19/2024/PN

Dotyczy przetargu nieograniczonego pn.: „Budowa Ośrodka Diagnostyki Narządowej Wojewódzkiego Szpitala Dziecięcego im. J. Brudzińskiego w Bydgoszczy”

Wyjaśnienia treści Specyfikacji Warunków Zamówienia (10)

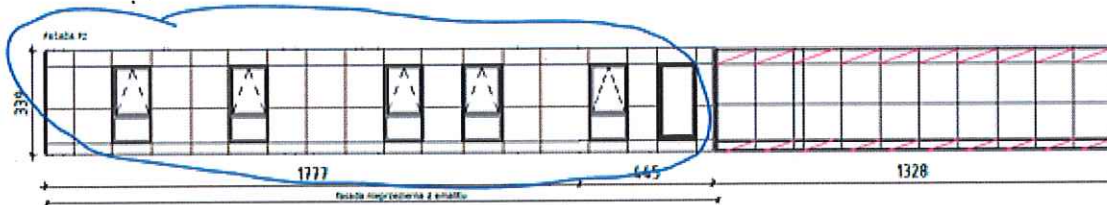
406. Prosimy o załączenie zestawienia materiałów dla instalacji pomp ciepła. Na schemacie oznaczono zawory, lecz brak opisu oznaczeń.

Zaproponowana pompa ciepła np. firmy Dimplex lub równoważne. Należy zastosować zawory proponowane i dedykowane dla danego produktu.

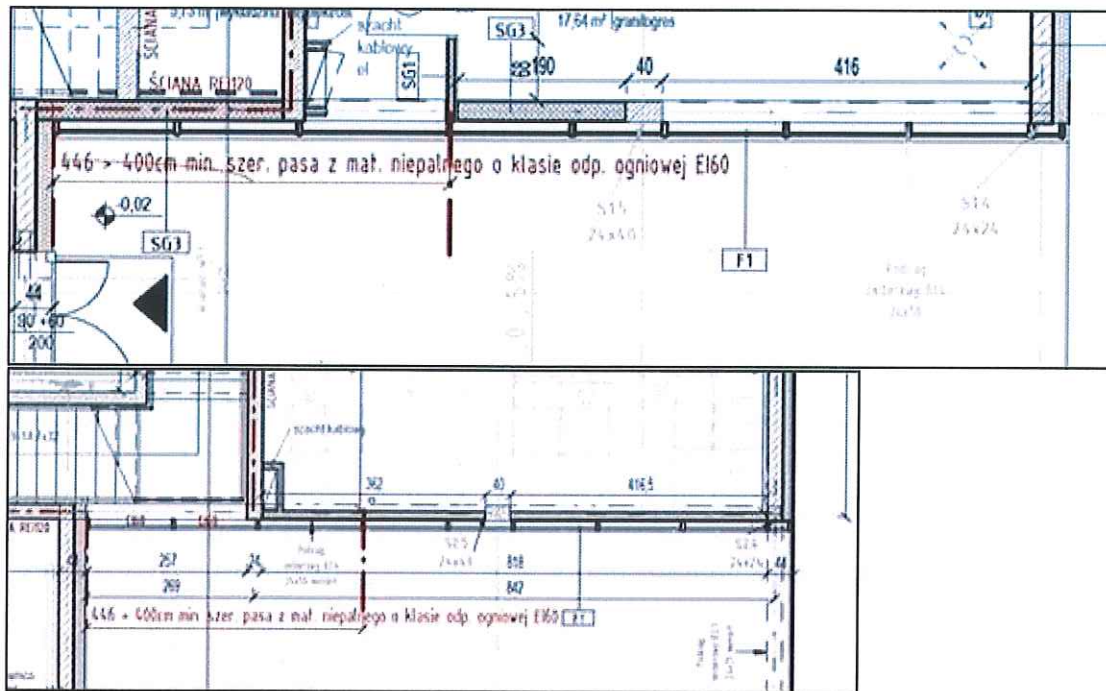
894. Nawiązując do poprzedniego pytania prosimy o wyjaśnienie czy widoczna na fragmencie rzutu 2 piętra ścianka szklana szk w klasie EI30 wchodzi w zakres oferty? Brak tego elementu w zestawieniach elementów aluminiowych oraz przedmiarze Inwestora.

Tak, wchodzi w zakres oferty.

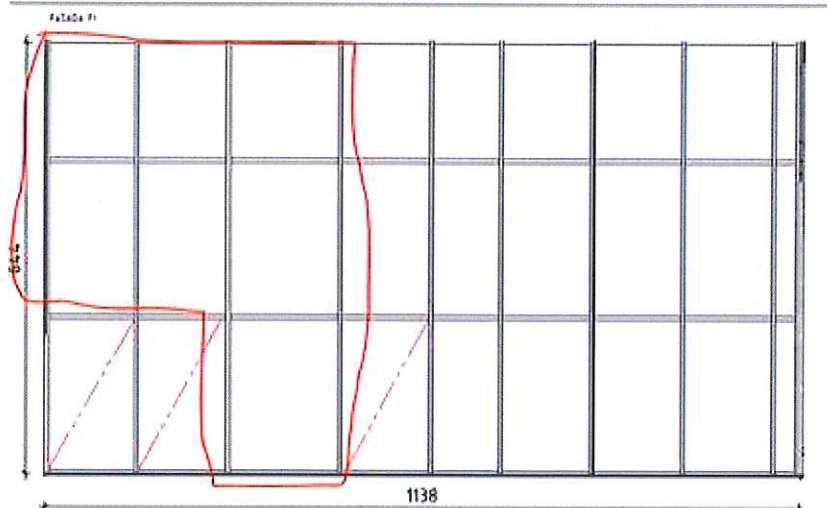
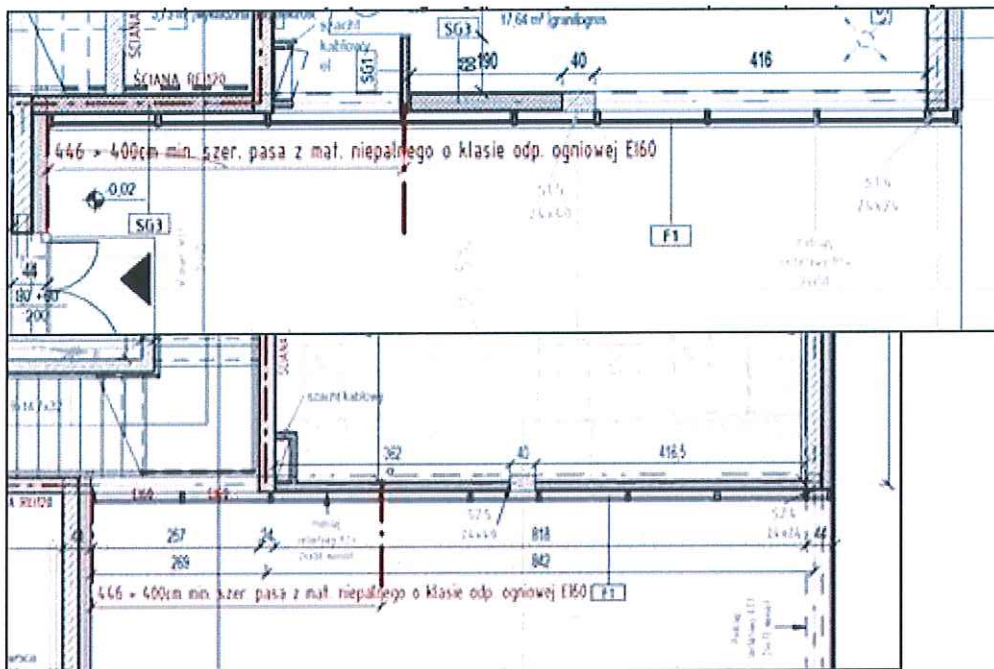
908. Zgodnie z rysunkiem zestawienia fasad fasada F1 ma być bezklasowa natomiast na rzutach architektury część fasady ma mieć odporność EI60.

W związku z powyższymi rysunkami prosimy o potwierdzenie, że zaznaczony poniżej fragment fasady F1 ma mieć odporność EI60:

Wg projektu ma mieć odporność i wskazaną przezierność.

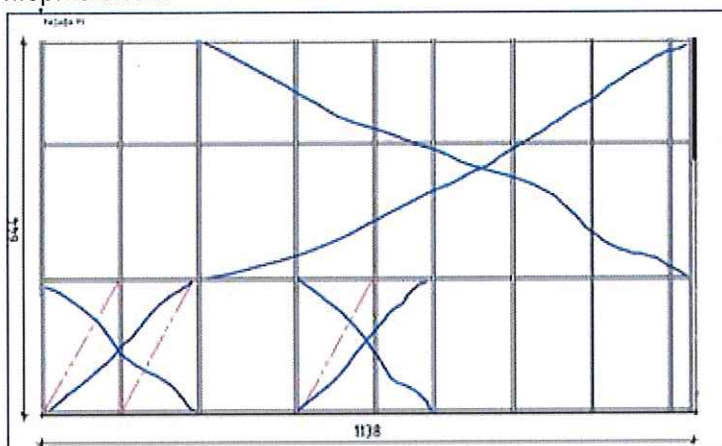
909. Zgodnie z rysunkiem zestawienia fasad fasada F1 ma tylko 3 kwatery zaznaczone jako nieprzeziernie natomiast rzuty parteru oraz piętra sugerują, że większość fasady ma być wykonana jako nieprzezierna.

Prosimy o potwierdzenie, że zaznaczone poniżej na niebiesko elementy mają być wykonane jako nieprzezierna:

Tam gdzie od wewnątrz jest ściana ma być nieprzeziarna.
